Cette enquête concerne le projet de reconstruction du barrage des Vives-Eaux en remplacement du barrage existant à hausses de type Aubert.

Mémoire V.N.F. en réponse :**OPERATION DE RECONSTRUCTION DU
BARRAGE DE VIVES-EAUX (77)****Demande d'autorisation****MEMOIRE EN REPONSE AU PROCES VERBAL
DES OBSERVATIONS RECUEILLIES LORS DE L'ENQUETE PUBLIQUE
DU 18 juin 2012 au 18 juillet 2012**

CONCLUSIONS du Commissaire Enquêteur

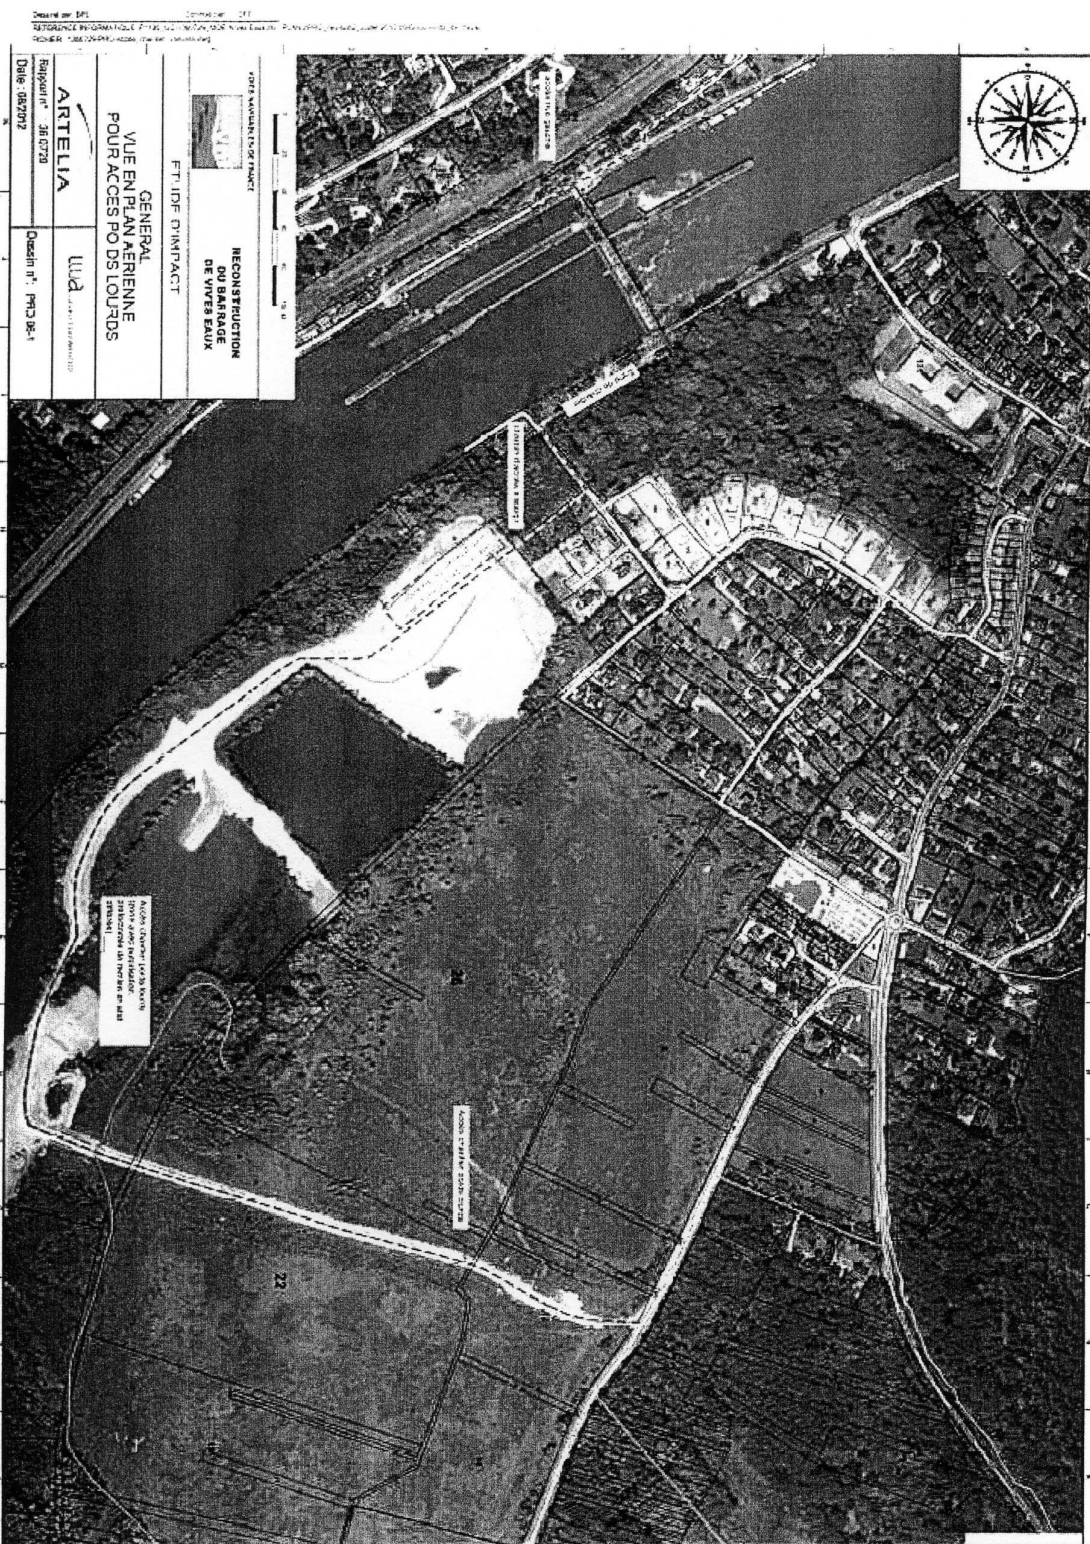
Pour toutes les livraisons par voie routière, essentiellement localisées sur la commune de Boissise-la-Bertrand, un accès au chantier devra être arrêté. VNF avait déjà évoqué ce point avec la mairie de Boissise-la-Bertrand lors des réunions organisées les 11 octobre 2011 et 8 novembre 2011.

Dans le dossier d'enquête publique, ces accès étaient envisagées par la voirie de Boissise-la-Bertrand, avec toutes les garanties de surveillance et de remise en état du réseau communal par l'entreprise travaux engagée au travers de son marché avec VNF.

Suite à la réunion du 27 juillet 2012, organisée par le commissaire enquêteur, en présence de VNF, des élus de Boissise-la-Bertrand, des riverains du projet, ainsi que d'un représentant des carrières SITA, un accès évitant les voiries communales peut être envisagé. Celui-ci consiste à réutiliser les anciens accès de la carrière, puis à renforcer la plateforme jusqu'à la zone de chantier, avec élargissement du petit chemin d'accès dans la zone boisée séparant les anciennes carrières de l'emprise du chantier, comme figuré sur la vue suivante :

En suite à la réunion qui s'est tenue en mairie de Boissise-la-Bertrand le 27 juillet, il s'avère que l'accès routier du chantier en utilisant les anciennes carrières "SITA" est possible et techniquement réalisable. Il a été jugé comme tel par le maître d'œuvre et par le maître d'ouvrage.

Il importe cependant que les réserves administratives faisant obstacle à cette mise en œuvre soient levées, notamment :

Pour ce qui concerne les installations de chantier et les itinéraires d'accès par Boissise-le-Roi, il est exact que les livraisons et le trafic induit par voie routière seront réduits. L'itinéraire proposé ne soulève pas d'objection.

Aménagements paysagers en rive droite du barrage (Boissise-la-Bertrand)

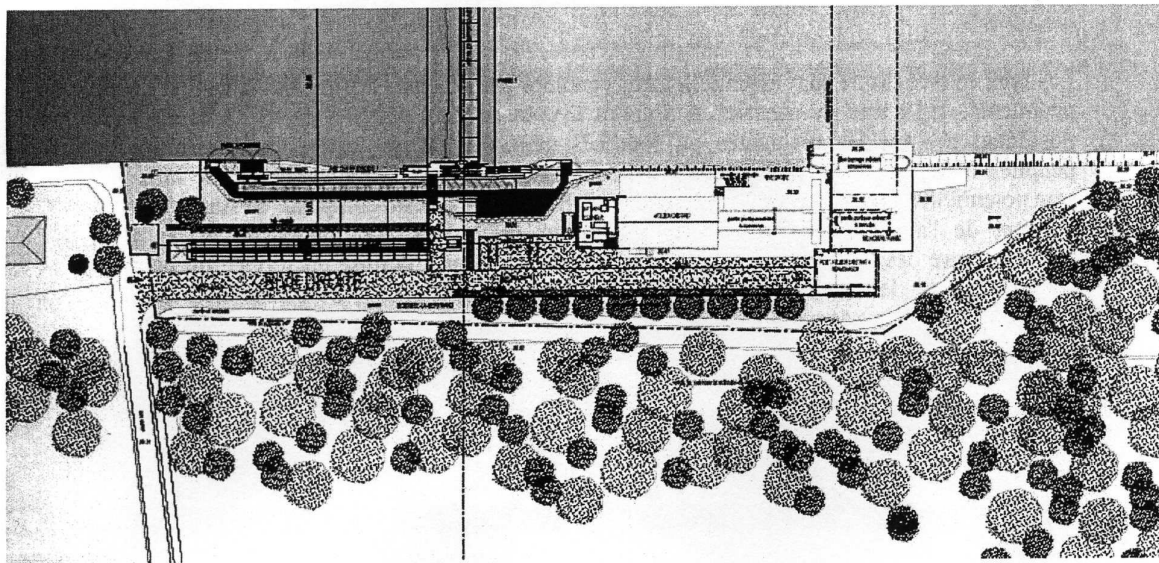
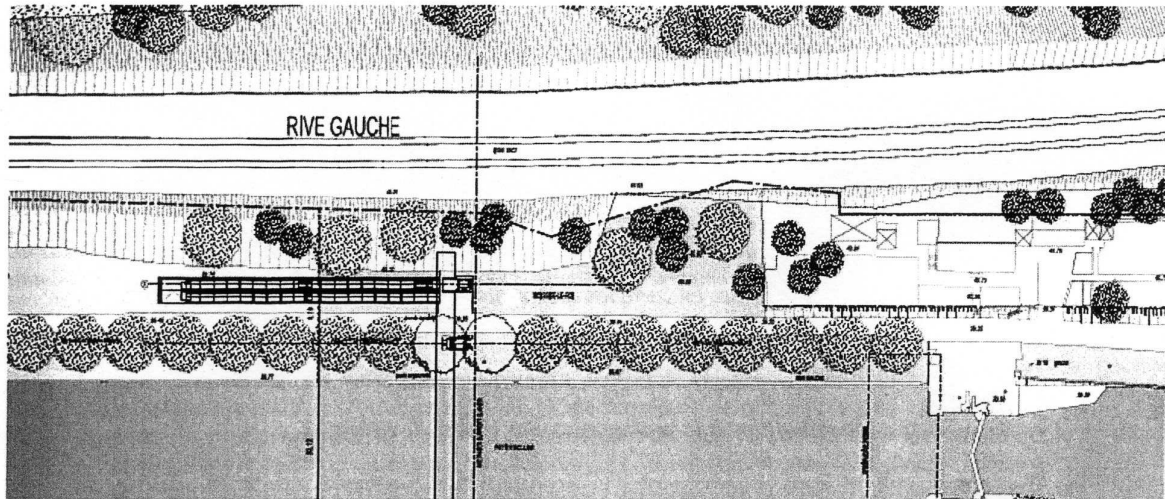
Le projet intègre dans l'emprise de la propriété VNF en rive droite et gauche, un réaménagement des espaces, comme figuré sur les plans suivants.

Plus précisément, en rive droite, sur la commune de Boissise-la-Bertrand, le projet intègre :

- la plantation d'un alignement d'arbres feuillus (une dizaine d'arbres) le long du chemin de halage et en bordure de l'emprise de la propriété VNF (dans sa partie ouverte au public),
- la plantation de deux arbres feuillus en amont de la passe à poissons, près de la berge,
- la plantation de haies le long de la clôture limitant les espaces de l'exploitant du barrage, sur un linéaire d'environ 110m, afin d'améliorer l'intégration paysagère de ces clôtures.
- l'engazonnement des espaces libres laissés en pleine terre.

En rive gauche, sur la commune de Boissise-le-Roi, l'alignement des platanes existants sera préservé, à l'exception de deux arbres se trouvant sur le passage de la passerelle. Le projet intègre, comme en rive droite, l'engazonnement des différentes emprises laissées en pleine terre dans la zone des travaux.

Dans le cadre de ce projet, les propositions sont satisfaisantes. Elles devront cependant être validées avec les municipalités concernées sur chaque berge.
